島根原子力発電所 2 号炉 審査資料	
資料番号	EP-067 改 12
提出年月日	令和 3 年 5 月 10 日

## 島根原子力発電所 2 号炉

### 放射性固体廃棄物の固化材の変更について

中国電力株式会社

第3-1 図 固体廃棄物処理系 系統概要図

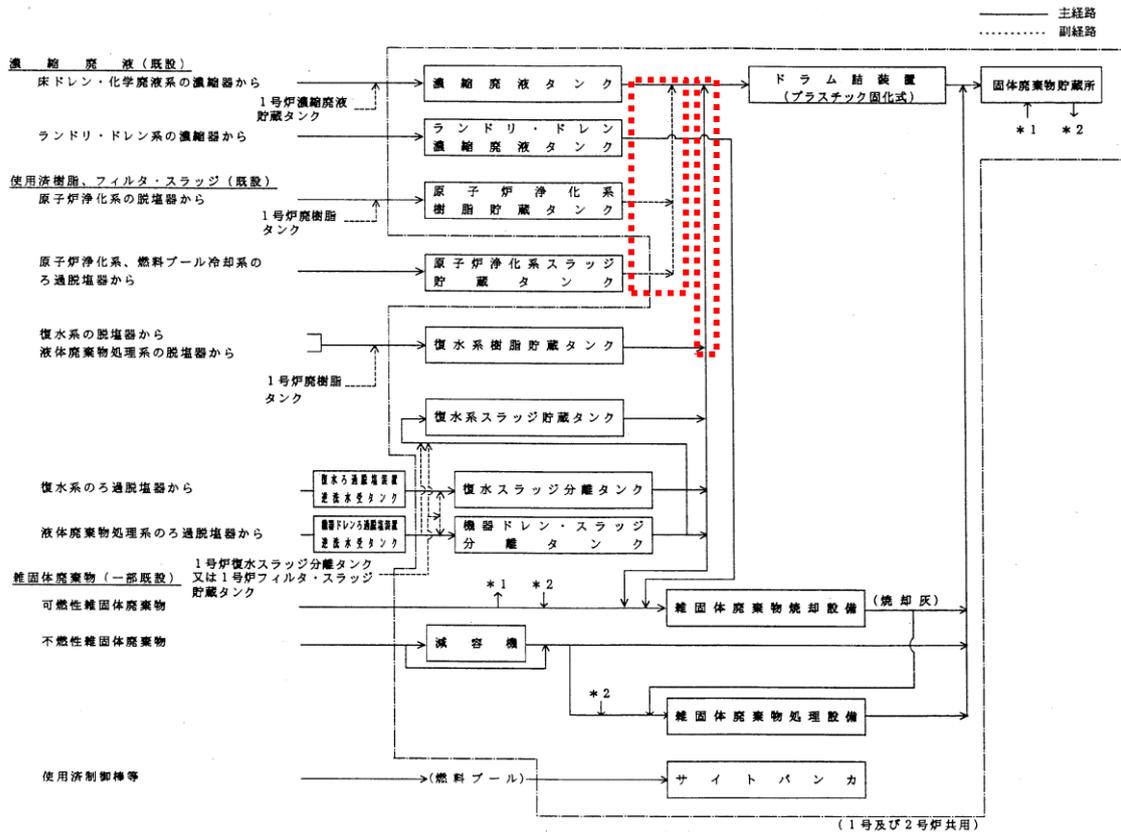
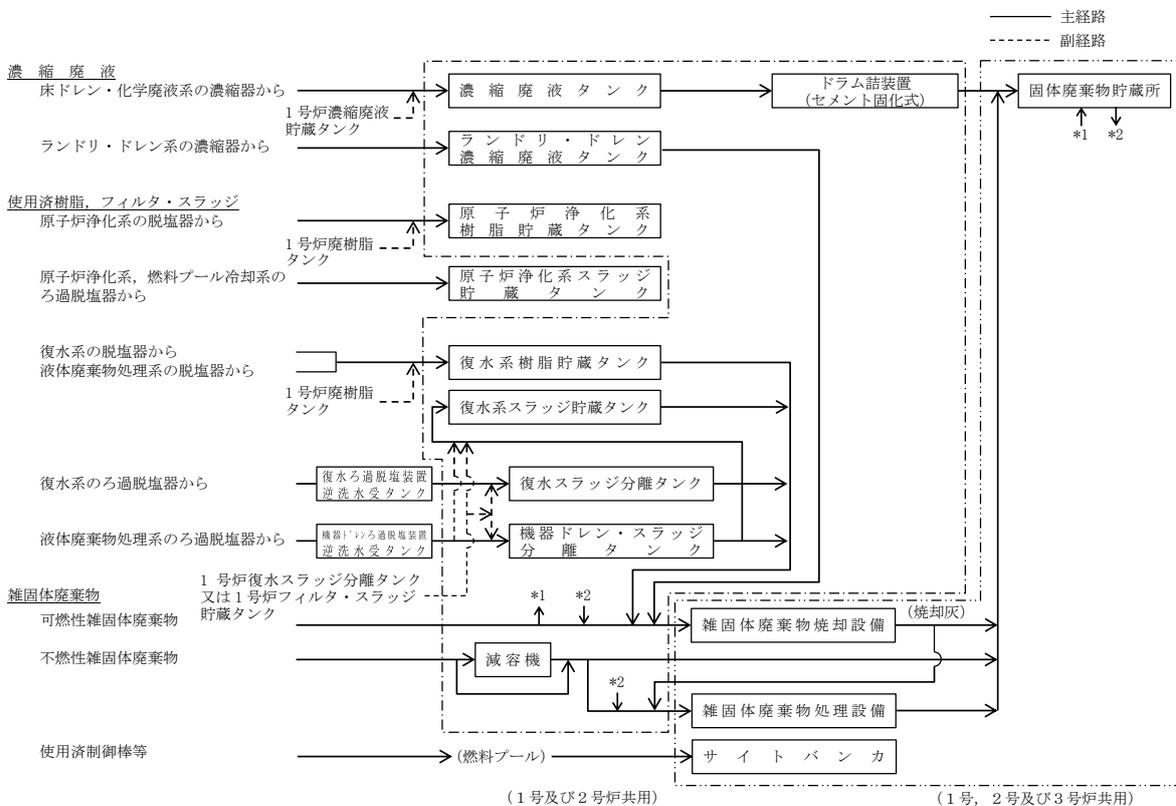
固体廃棄物処理系の主要仕様を第3-1表、ドラム詰装置の固化材変更前後の固体廃棄物処理系系統概要図を第3-1図に示す。

ただし、原子炉浄化系及び燃料プール冷却系の使用済樹脂及びフィルタ・スラッジは、処分施設の廃棄体に係る技術上の基準が検討されている状況であること、復水系、液体廃棄物処理系の使用済樹脂及びフィルタ・スラッジは、減容の観点から全量焼却処理していることから、これらについてセメント固化処理の成立性確認は実施していない。従って、今回の固化材変更にあたっては、ドラム詰装置による処理経路を第3-1図のとおり削除する。

第4-1図 ドラム詰装置の設置場所

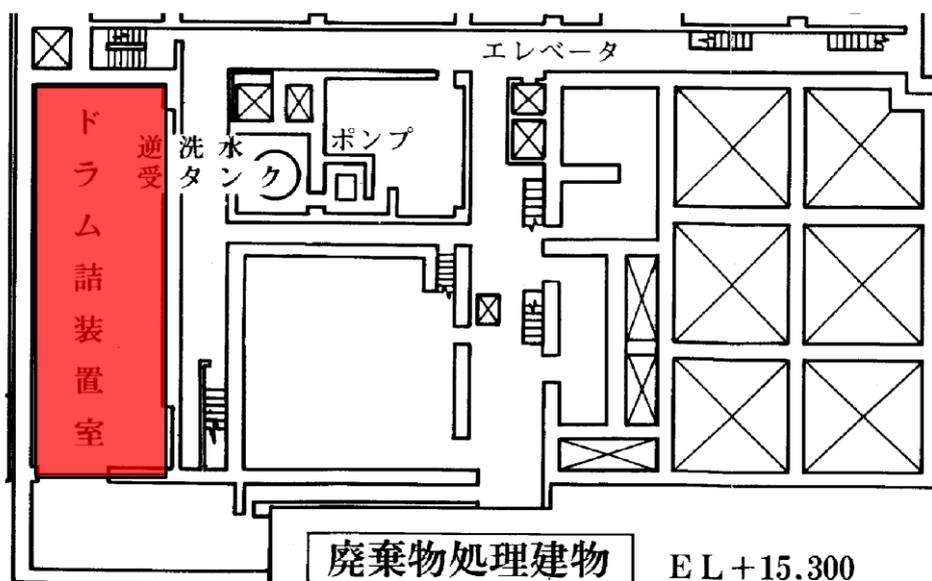
ドラム詰装置の設置場所を第4-1図に示す。

第 4-2 図 ドラム詰装置概略系統図

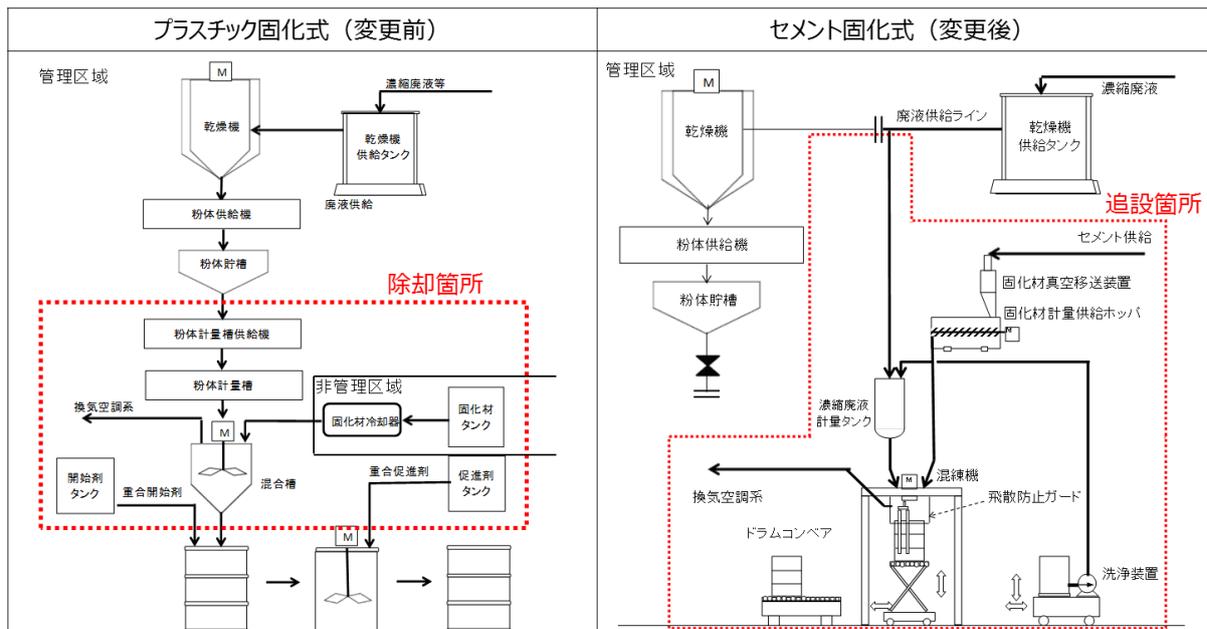
濃縮廃液を固化するために廃棄物処理建物に設置したドラム詰装置の固化材を「プラスチック」から「セメント」に変更することに伴い、ドラム詰装置のうちプラスチック固化に関する機器等を撤去し、セメント固化専用の機器等を追設する。プラスチック固化に関する機器等の撤去に伴い発生する放射性廃棄物は、固体廃棄物貯蔵所に貯蔵保管できる線量と考えられることから、ドラム缶に収納し、固体廃棄物貯蔵所で貯蔵保管する。

固化材変更後のドラム詰装置の仕様を第4-1表、ドラム詰装置概略系統図を第4-2図に示す。

ドラム詰装置のうちプラスチック固化に関する機器等の撤去箇所を第 4-2 図に示す。撤去に伴い発生する放射性廃棄物は、固体廃棄物貯蔵所に貯蔵保管できる線量と考えられることから、ドラム缶に収納し、固体廃棄物貯蔵所に貯蔵保管する。撤去に伴いドラム缶約 80 本の放射性廃棄物が発生するが、雑固体廃棄物の焼却処理、熔融処理により、放射性廃棄物の貯蔵保管量の低減を図るとともに、低レベル放射性廃棄物埋設センターへの搬出により、固体廃棄物貯蔵所(貯蔵保管容量約 45,500 本(200L ドラム缶相当))において放射性廃棄物を適切に貯蔵保管することができる。(第 5-7 図参照)

第1図 固体廃棄物処理系系統概要図（変更後）

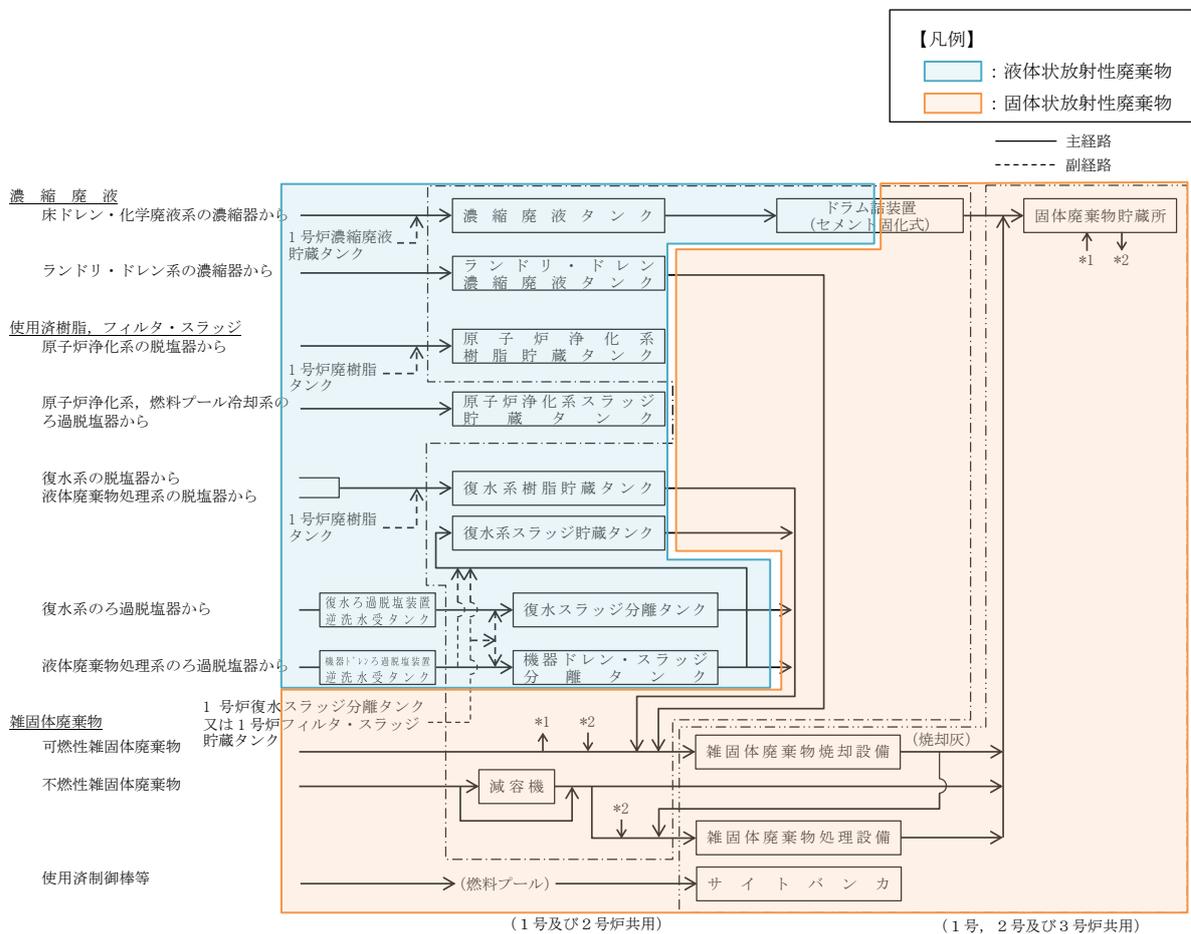
濃縮廃液を固化するために廃棄物処理建物に設置したドラム詰装置の固化材を「プラスチック」から「セメント」に変更することに伴い、ドラム詰装置のうちプラスチック固化に関する機器等を撤去し、セメント固化専用の機器等を追設するため、「設置許可基準規則」第二十七条（放射性廃棄物の処理施設）及び「技術基準規則」第三十九条（廃棄物処理設備等）への適合性を第1表及び第2表に示す。

また、変更後の固体廃棄物処理系系統概要図を以下に示す。
